REF.: PEDAL DO BLOQUEIO DO DIFERENCIAL – LINHA 1000

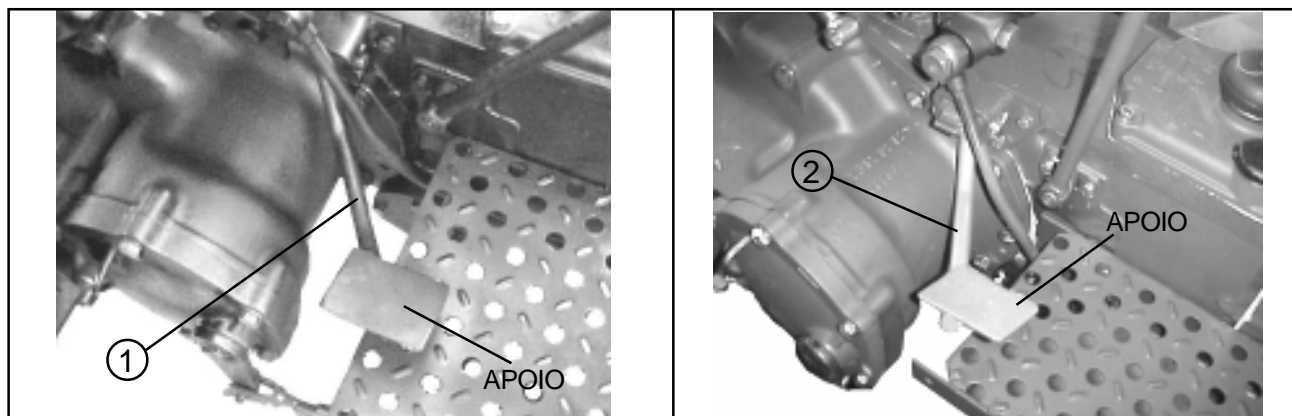
Estamos comunicando que os pedais de acionamento do bloqueio do diferencial dos tratores foram alterados visando unificação entre as linhas 1030/1045 e 1045/1055 e versões. A diferença é o comprimento e a largura do apoio que foram reduzidos.

Os pedais são intercambiáveis entre si e não mais serão fornecidos os pedais anteriores.

ITEM	DESCRIÇÃO	ANTERIOR	INTERCAMB.	NOVO	QTDE
1	Conj. Pedal trava diferencial	YB 31.32100	←-----	YB 43.32100	1
2	Conj. Pedal trava diferencial	YB 40.32100	←-----	YB 43.32100	1
